Keuringsverslag van een elektrische laagspanning- en zeer lage spanningsinstallatie

NIET CONFORM

Straatnaam Brusselstraat
Huisnummer 267
Busnummer
Postcode 1702
Gemeente Dilbeek
Land België

Controlebezoek van een huishoudelijke installatie volgens (KB 08/09/2019) - AREI Boek 1- 6.5. en 4.2.4.3.

Afbeelding schakel- en verdeelbord:

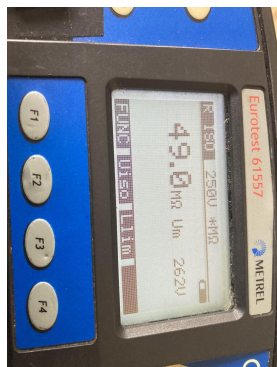
- 11.01 Eéndraadschema van de installatie is te voorzien en/of te vervolledigen. (Boek 1 Afdeling 2.12 - 2.13 en 3.1.2 en 9.1.2)
- 11.02 Situatieschema van de installatie is te voorzien en/of te vervolledigen. (Boek 1 Afdeling 2.12 - 2.13 en 3.1.2 en 9.1.2)

- 12.02 De continuïteit van equipotentiaal en/of beschermingsgeleiders zijn niet gewaarborgd. (Boek 1 Onderafdeling 5.3.5.3.G. en 5.4.3.5) Oa badkamer
- 13.12 Een enkele aardingsonderbreker moet geïnstalleerd worden en deze moet bereikbaar blijven voor alle eigenaars, beheerders of uitbaters die gebruik van de gemeenschappelijke aardverbinding. (boek 1 Onderafdeling 5.4.2.1.)

- 15.13 De nominale spanning dient duidelijk vermeld te worden op een oordeelkundig gekozen plaats. (Boek 1 Onderafdeling 3.1.3.3.)
- 16.01 Een verzegelbare differentieelstroombeschermingsinrichting dient geplaatst te worden aan het begin van de installatie. (Boek 1 Onderafdeling 4.2.4.3.)

- 16.06 De differentieelstroombeschermingsinrichtingen die worden geplaatst in huishoudelijke installaties zijn ten minste van het type A. Een differentieelstroombeschermingsinrichtingen van het type AC is niet toegelaten. (Boek 1 Onderafdeling 5.3.5.3.)
